INFORMAÇÃO

NIPG: 16435/25

ASSUNTO: Parecer técnico sobre Plano de Ação de Gestão de Ruído das GIT da A19 / IC2 – Nó do IC36/Nó da EN109 (IC36/IC2 / Ligação Sul à CIL / Barosa / Gândara)

Figura 2. Sobreposição da área de estudo com a Planta de Ordenamento – Zonamento Acústico

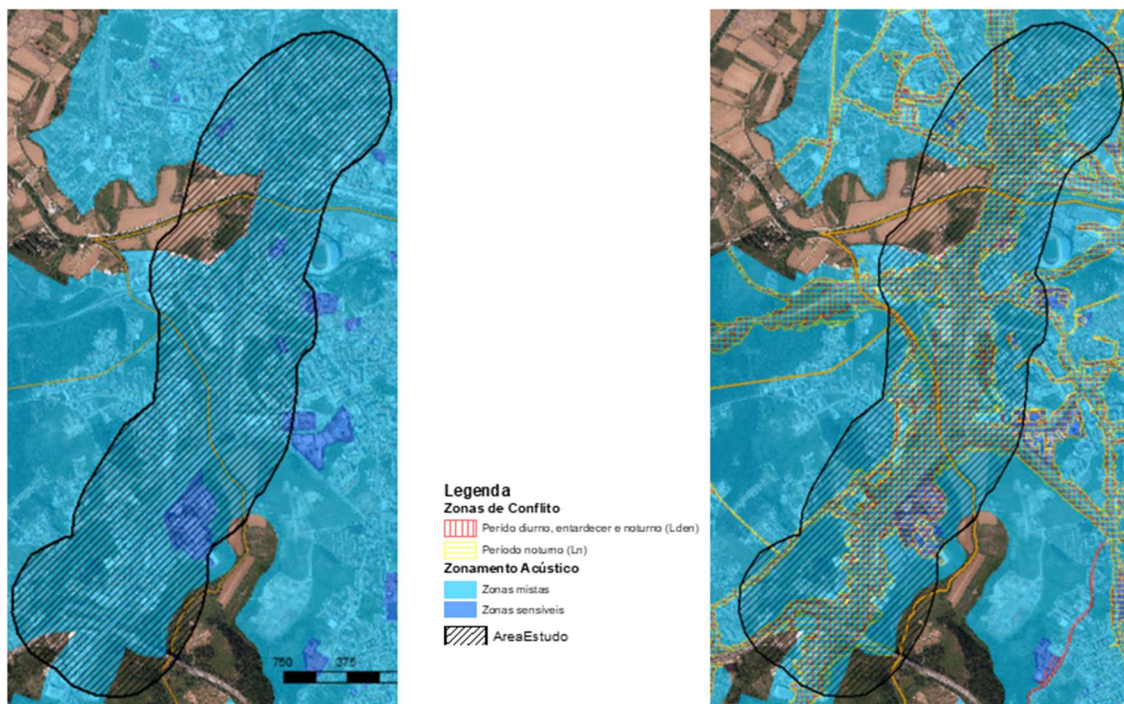
Conforme se pode verificar na figura acima a área de estudo integra algumas Zonas sensíveis com recetores sensíveis desde estabelecimentos de ensino a hospitais, sendo todos anteriores à GIT em análise. Se olharmos para a imagem da direita, onde foram acrescentadas as zonas de conflito, percebe-se que pelo menos duas zonas sofrem com o ruído provocado pela A19.

O que se pretende é deixar claro que têm de ser cumpridos os limites impostos pelo RGR para as zonas sensíveis que são diretamente afetadas pela autoestrada.

Figura 4 – Extrato do Anexo I do Plano de Ação das GIT A19 / IC2 – Nó do IC36/Nó da EN109 (IC36/IC2 / Ligação Sul à CIL / Barosa / Gândara) - Ln: a) Quinta da Gordalina; b) Arrabalde da Ponte e c) Quinta do Pisão.

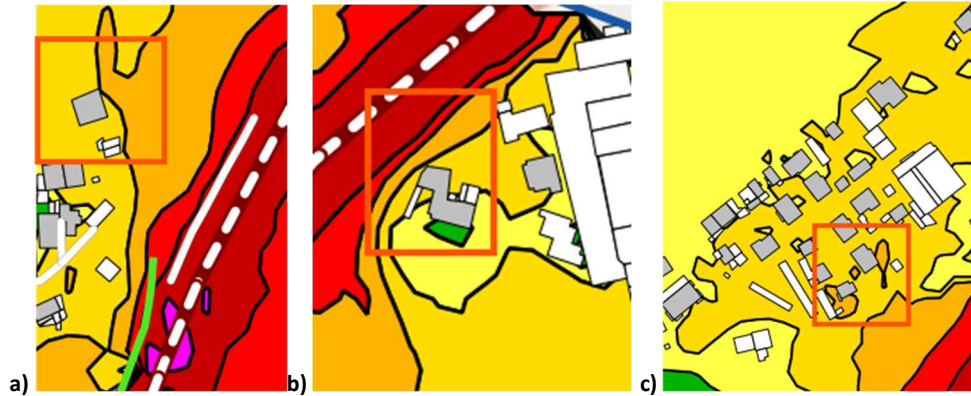
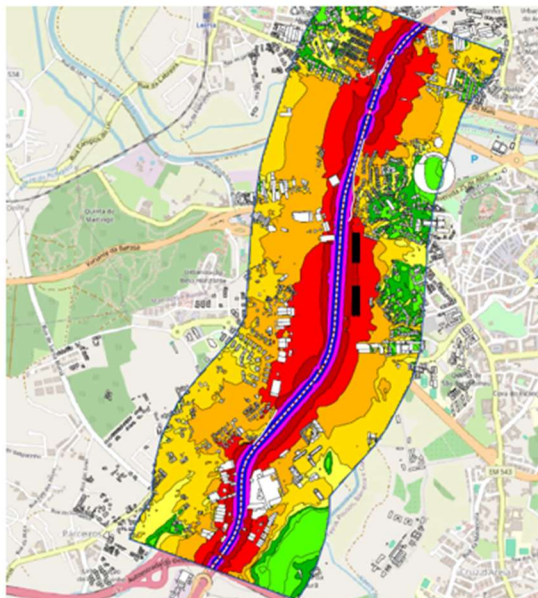
Em análise ao Plano de Ação, e respetivos mapas de ruído para os indicadores Lden e Ln, ainda que se verifique a redução os níveis de ruído ambiente, existem recetores sensíveis que se mantêm expostos a valores elevados, nomeadamente para o indicador Ln, locais onde se entende que deveria ser avaliada e preconizada a implementação de medidas de redução de ruído adicionais, nomeadamente em Quinta da Gordalina, Arrabalde da Ponte e Quinta do Pisão, conforme também assim constatado pelo PMRR de Leiria nos sublanços em apreço.

- ix) Considera-se que deverá existir intervenção nos locais identificados com ocupação humana sujeita a níveis de ruído superiores aos que seriam expectáveis. Na figura 4, apresentam-se locais onde se entende que deveria ser avaliada com maior atenção a implementação de medidas de minimização adicionais.
